## SERVICE INFO – INA 0064

# Ny strammerullesæt KIT / SET

med motorholderen til Chevrolet / Opel / Vauxhall 1.7 l dieselmotorer

Billede 1: Erstattet strammerulle 531 0166 20 (1) og dens efterfølger 531 0819 10 (2)

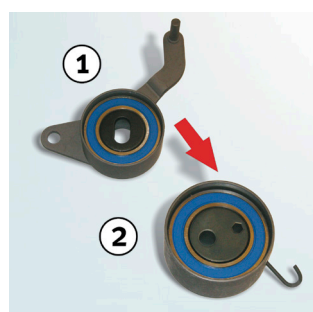
Ved udskiftning af strammerullen har fabrikanten af ovennævnte køretøjer erstattet komponenter og ordrenumre. Den eksisterende strammerulle (ordrenr. 531 0166 20) vil blive erstattet med strammerullen med ordrenr. 531 0819 10 (se billede 1).

Billede 2: Pakningsindhold af 530 0492 10

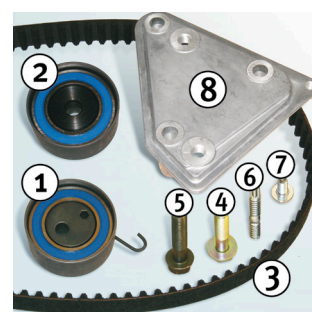
For nærværende ombygning skal man installere en ny motorholder af modeller med motornumre til 328704 (se billede 2, pos. 8). Til ombygning tilbyder Schaeffler Automotive Aftermarket derfor strammerullesæt KIT 530 0492 10 og SET 530 0492 09. Begge produkter indeholder en ny type af motorholder.

Fra motornummer 328705 er der allerede monteret motorholderen (OE-nr. 684051). Hvad angår disse køretøjer, tilbyder man strammerullesæt KIT 530 0494 10 og strammerullesæt SET 530 0494 09 uden motorholder.
